Oppdragsgiver: Aurland Hamnevesen KF

Endringssøknad - Anleggskonsesjon

Saksnummer 202302753

Figur 1 - Nytt areal på landstrømanlegg, skravert rødt. Figuren viser også tre uttaksskap på kai, opprinnelig er det søkt om to uttaksskap.

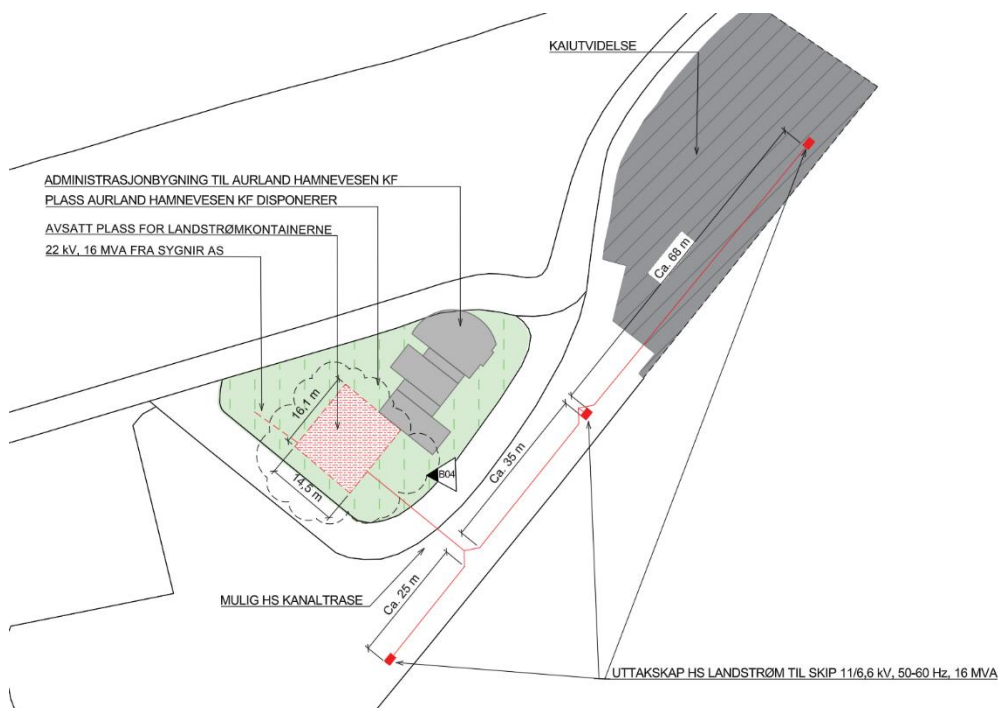
Landstrømleverandøren leverer nå et anlegg på en etasje, som er grunnen til at arealet øker. Nytt areal er ca. 16,1 x 14,5 m (234 m²), se Figur 1 - Nytt areal

Det er ønskelig å etablere tre uttaksskap i stedet for de to som opprinnelig ble søkt om. Dette vil sikre at landstrømanlegget kan benyttes av flest mulig cruiseskip, ettersom plasseringen av inntak varierer mellom skipene, se Figur 1 - Nytt areal på landstrømanlegg, skravert rødt. Figuren viser også tre uttaksskap på kai, opprinnelig er det søkt om to uttaksskap.
